Buongiorno,  
con la presente si inviano le Osservazioni contro il Progetto di un impianto eolico codice procedura ID\_VIP/ID\_MATTIM: 1269 denominato "Pitigliano"; ubicato nei comuni di Pitigliano (GR) e Sorano (GR) costituito da 20 (venti) aerogeneratori di potenza nominale 7,0 MW per un totale di 140,0 MW con relative opere connesse ed infrastrutture indispensabili.

**Modulo per la presentazione delle osservazioni per i piani/programmi/progetti sottoposti a procedimenti di valutazione ambientale di competenza statale**

**“Progetto di un impianto eolico denominato "Pitigliano" ubicato nei comuni di Pitigliano (GR) e Sorano (GR) costituito da 20 (venti) aerogeneratori di potenza nominale 7,0 MW per un totale di 140,0 MW con relative opere connesse ed infrastrutture indispensabili”**

**Immagine 3. Cumulo di una parte di impianti eolici, fotovoltaici e geotermici industriali in progettazione ed esistenti intorno all’eolico industriale “Pitigliano”.**

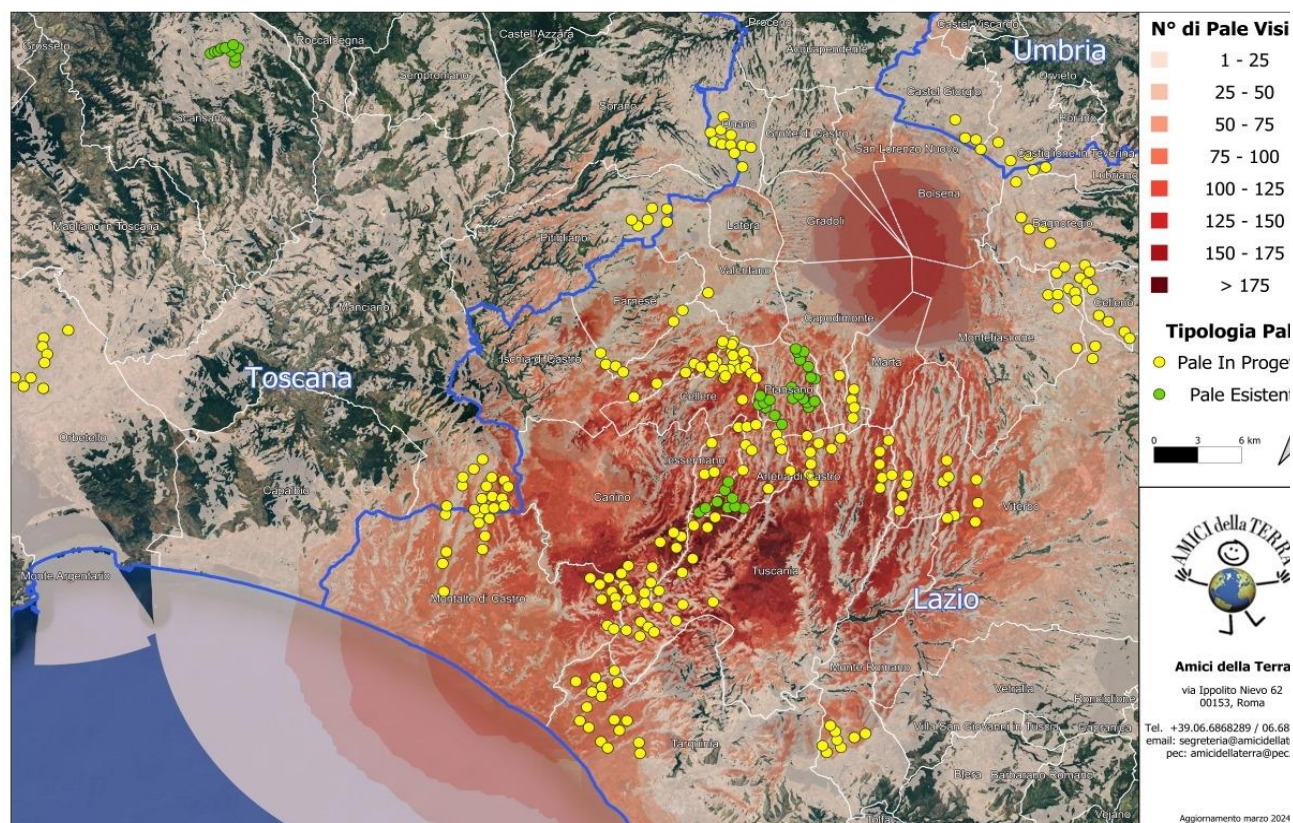
Beni Culturali “*Ambito paesaggistico, geologico e geomorfologico dell’orlo della caldera di Latera ...*” Non vengono nemmeno citati gli impianti eolici in progetto al MASE, il “Rempillo” (6 aerogeneratori) e un altro in verifica amministrativa di 14 aerogeneratori e 72, 6 MW. Ad oggi nei territori di Pitigliano, Sorano e in quello limitrofo potenzialmente potrebbero essere insediati 40 aerogeneratori alti 200 metri e larghi 170. Ma la proponente non cita neanche altri impianti che creerebbero il cumulo e quindi maggiore impatto. Infatti, sul territorio della “Città del Tufo” (Sorano e Pitigliano) impatterebbero anche l’impianto eolico “Montarzo” di Onano con 13 aerogeneratori con le dimensioni ricordate, l’altro eolico industriale nel territorio di Valentano con sette aerogeneratori (stesse dimensioni), gli impianti di Farnese con un minieolico di 3 Torri alte 60 metri già installate in località Poggio del Crognolo e l’impianto eolico industriale “Vallerosa” (7 aerogeneratori alti 200 metri e larghi 158 metri) in procedura VIA presso la Regione Lazio. Inoltre, altri impianti del minieolico già presenti a Valentano, Cellere e Piansano e due progetti eolici industriali con le stesse dimensioni (200 m x 170 m) nel Comune di Ischia di Castro. La valutazione del cumulo non prende neanche in considerazione gli impianti industriali di fotovoltaico e agrivoltaico in progetto a Farnese, Valentano, Ischia di Castro, Cellere. L’impianto geotermico in procedura Via al MASE, progettato nella Caldera di Latera. Quindi è stata effettuata una valutazione del potenziale impatto cumulativo non veritiera a dispetto di quanto affermato dalla proponente che sostiene di aver preso in considerazione uno spazio di 10 km intorno al suo impianto per gli impatti che si creerebbero.

Riguardo al cumulo degli impianti FER, le mappe prodotte dalla proponente riguardano, come già evidenziato, soltanto una parte molto piccola degli impianti FER dell'area intermedia e vasta e in particolare di quelli eolici che contribuiscono a creare un notevole cumulo e la saturazione del territorio tosco laziale. Riguardo al cumulo dei soli impianti eolici si riporta la mappa dell'intervisibilità degli impianti eolici elaborata dall'Associazione nazionale “Amici della Terra”.

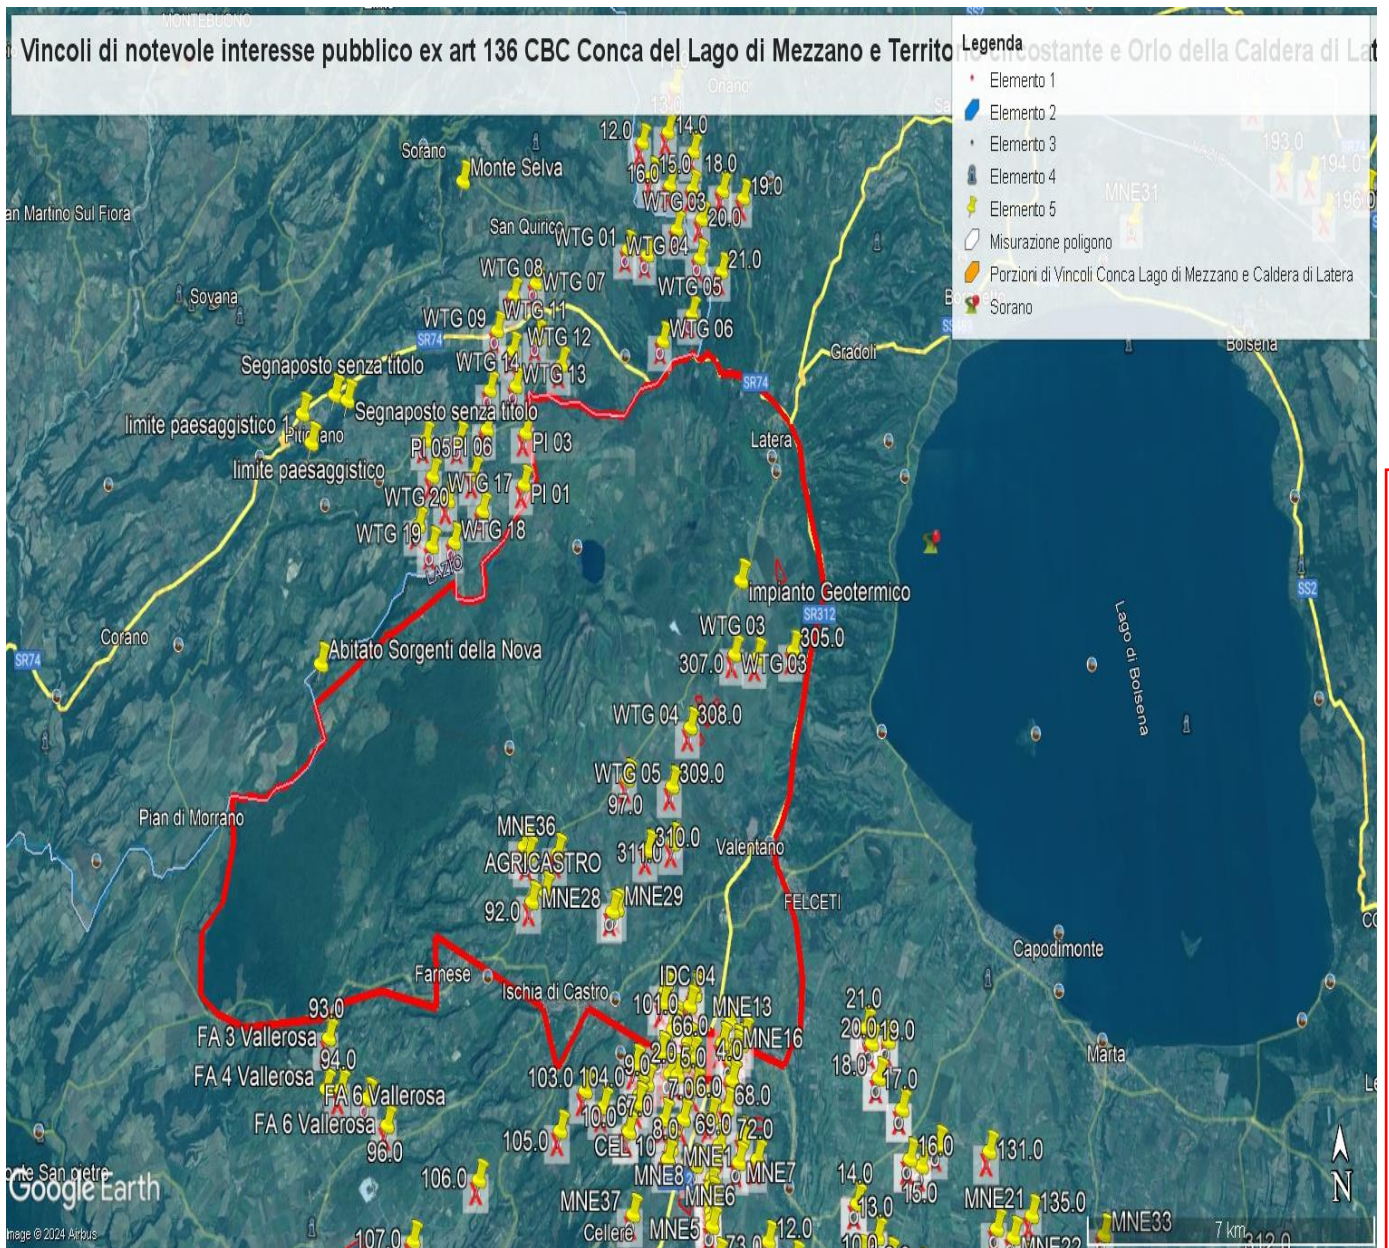
Al contrario si evidenzia che l'impianto eolico industriale citato non solo ricadrebbe con tutti e 20 gli aerogeneratori all'interno delle fasce di rispetto di 3 km di due vincoli paesaggistici di notevole interesse pubblico esistenti nella Regione Lazio e con una parte di essi nel vincolo paesaggistico del Centro abitato di Sorano ( GR) quindi in aree non idonee all'installazione di impianti di energia rinnovabile. Addirittura, alcuni aerogeneratori sarebbero ubicati a poche centinaia di metri dai perimetri dei due vincoli paesaggistici laziali ex art 136 del CBC.

Come è illustrato nell'immagine si ribadisce che l'impianto industriale "Pitigliano" ricade completamente all'interno delle fasce di rispetto dei due vincoli di notevole

**IMMAGINE n. 3 Impianto eolico industriale “Pitigliano” e distanze aerogeneratori dai Vincolo “Orlo della Caldera di Latera.**

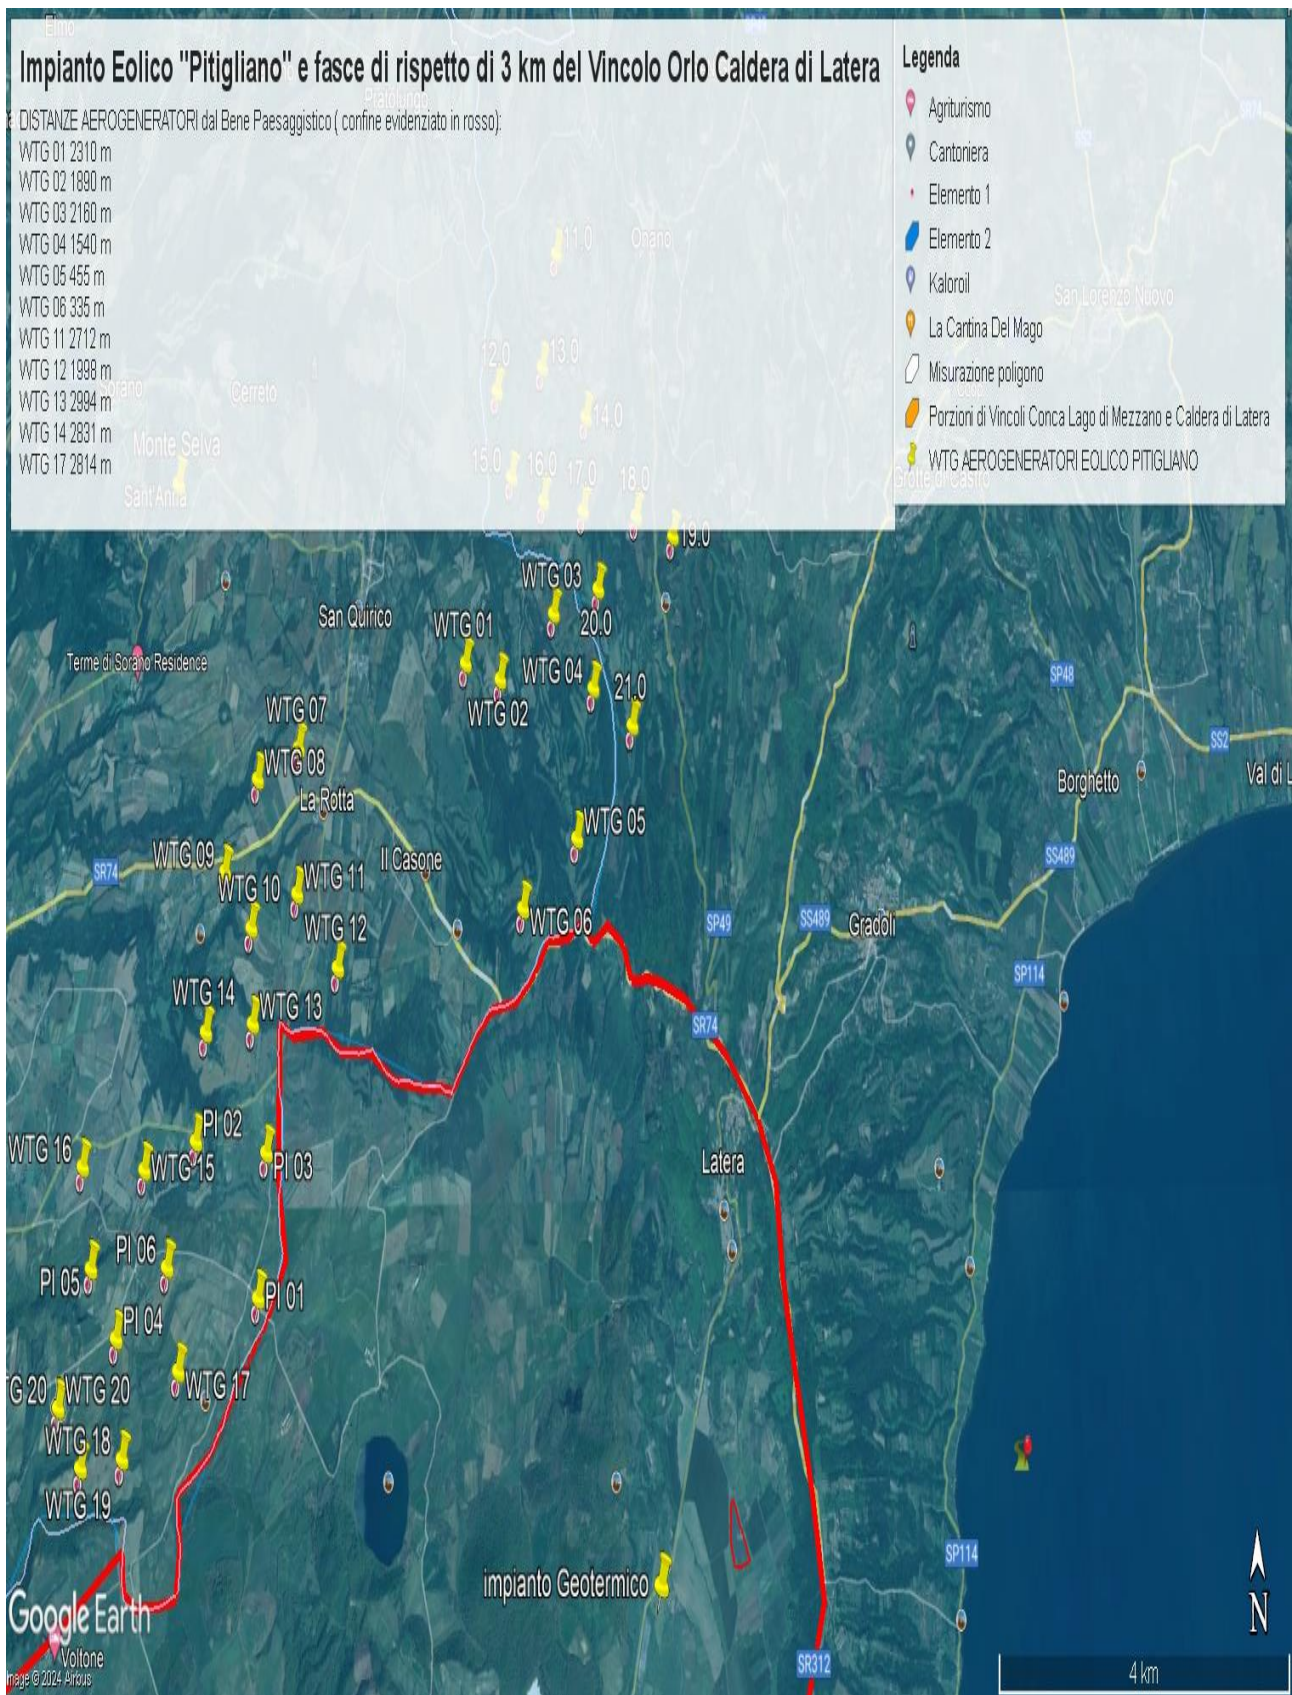
Concludendo, si evidenzia ancora che la proponente non effettuando la procedura prevista dalla Parte III delle Linee Guida nazionali ha ignorato un vincolo paesaggistico di notevole interesse pubblico istituito con un provvedimento del Segretariato regionale del Ministero della Cultura per il Lazio che ha emanato il Decreto di dichiarazione di notevole interesse pubblico n. 22 del 15.02.2024 ai sensi e per gli effetti dell'art. 136, co. 1, lett. c) e d) del decreto legislativo 22 gennaio 2004, n. 42, "Ambito paesaggistico, geologico e geomorfologico dell'orlo della caldera di

interesse pubblico e lambisce quelle di un terzo vincolo e quindi come affermato dal Consiglio di Stato nelle sentenze citate, l'impianto è insediato in area non idonea ai sensi dell'art. 20 comma 8 lettera c quater del D.Lgs. n. 199/2021 e ss.mm.ii al contrario di quanto sostiene la proponente.

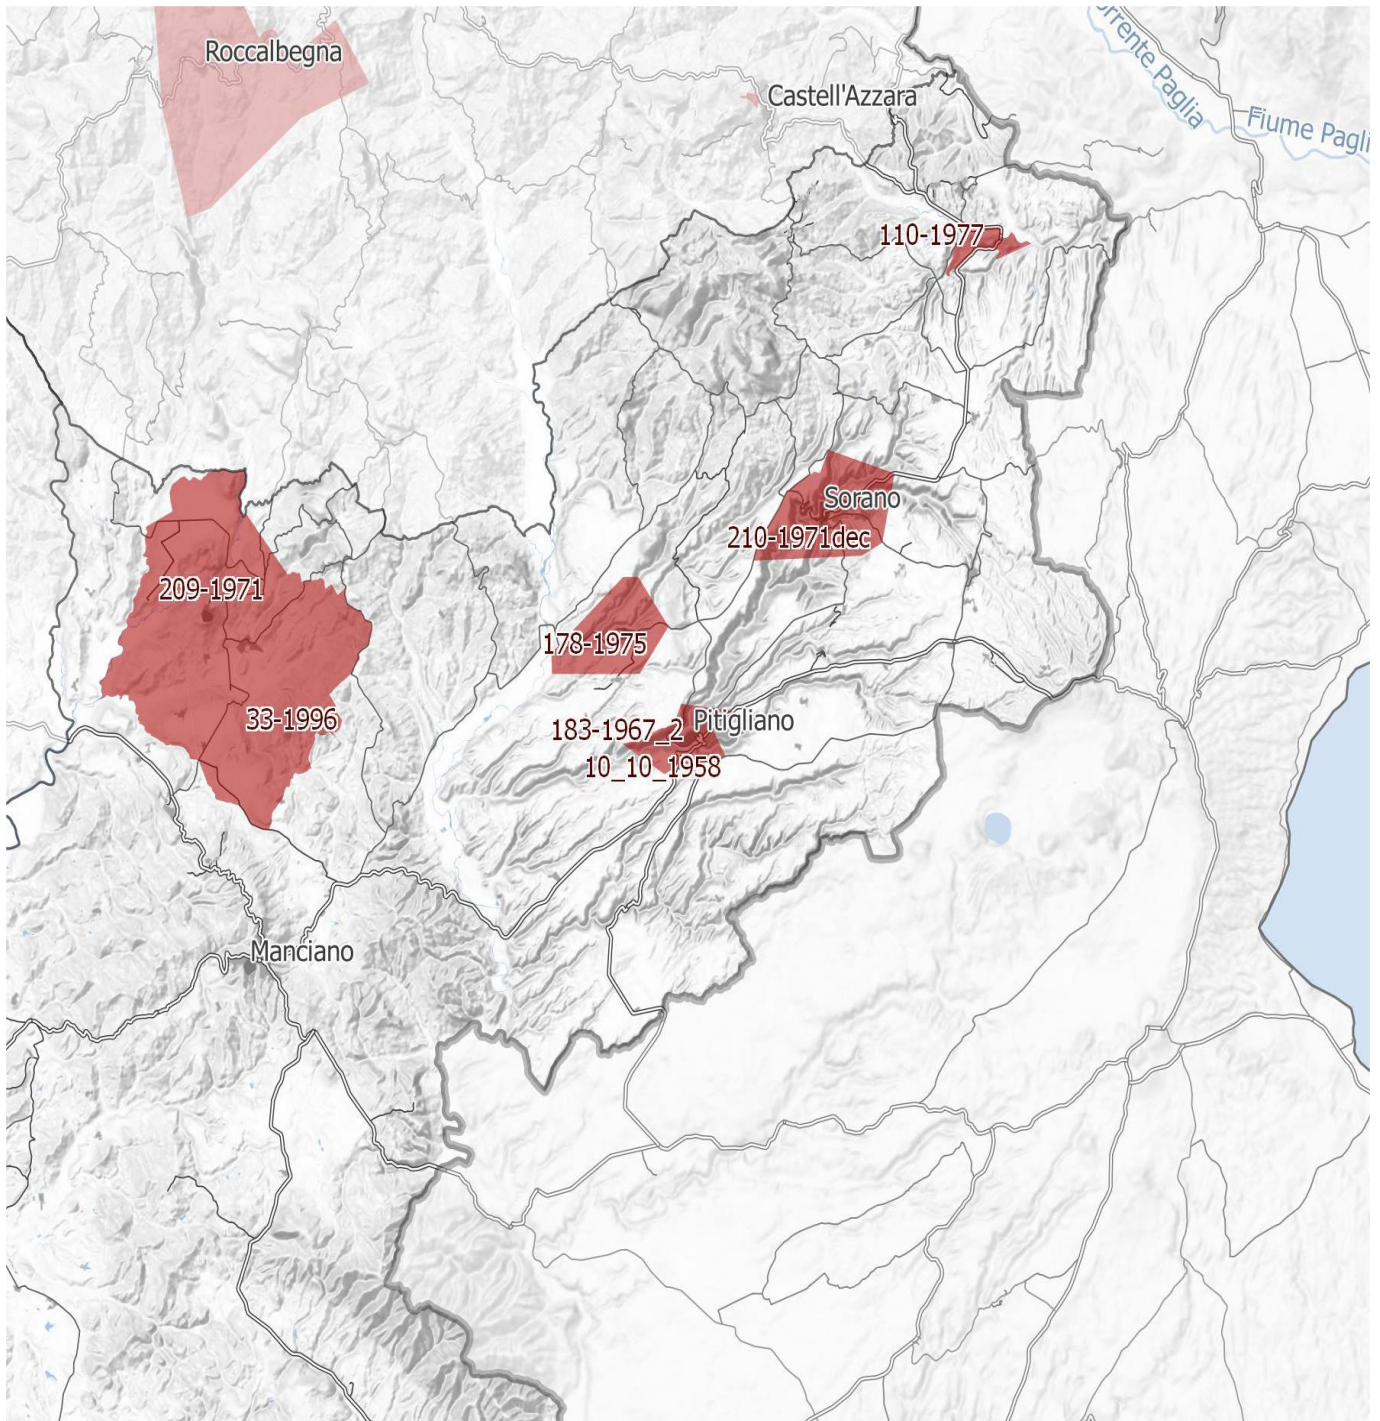
*Inoltre, come sostiene la Proponente parte dell'impianto si verrebbe a trovare a 3,5 km dal centro abitato di Sorano. Infatti, tre degli aerogeneratori WTG 08, 09, 10 sono addirittura all'interno delle fasce di rispetto dei 3 km del suo vincolo paesaggistico di notevole interesse pubblico ex art 136 del CBC. Si evidenzia che così si crea*

**IMMAGINE n. 7** Mappa della intervisibilità degli impianti eolici elaborata dall'Associazione nazionale Amici della Terra. La mappa non è aggiornata comunque rende molo bene dell'enorme impatto visivo creato dal cumulo degli impianti.

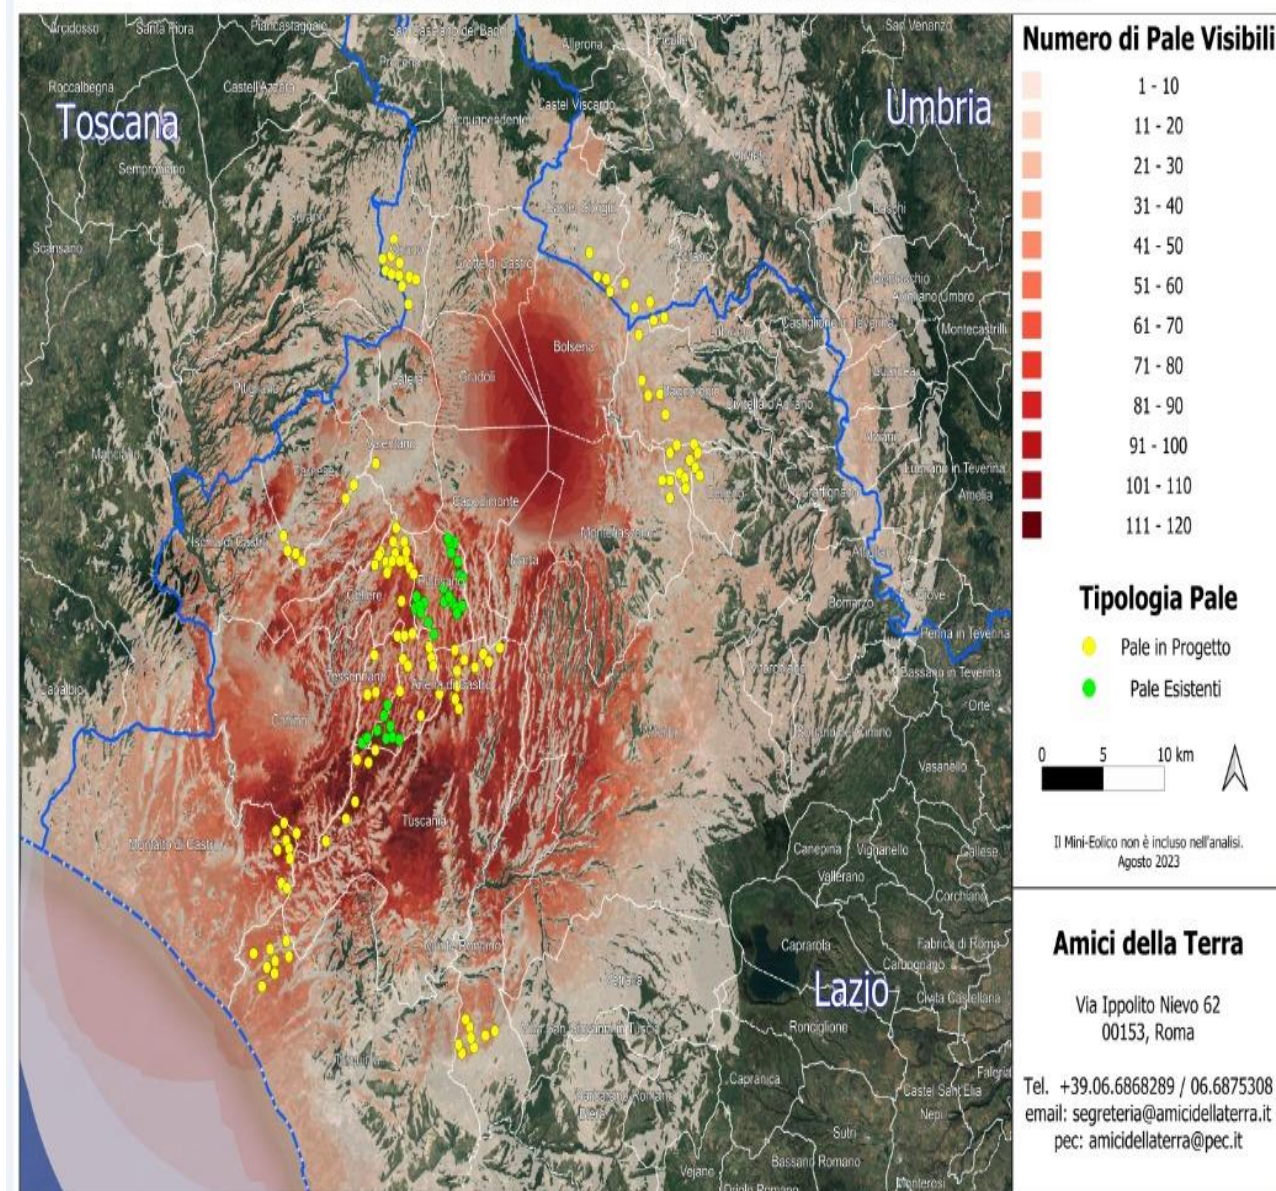
Se agli impianti eolici rappresentati qui sopra che non comprendono sia l'impianto eolico Pitigliano e le altre 14 pale del progetto eolico in verifica amministrativa sempre nel territorio di Pitigliano si aggiungono i migliaia di ettari (7000 fin'ora) di territorio occupato dagli impianti fotovoltaici e agrivoltaici e dalle altre tipologie appare chiaro il numero spropositato degli impianti FER nella bassa toscana e nella Tuscia.
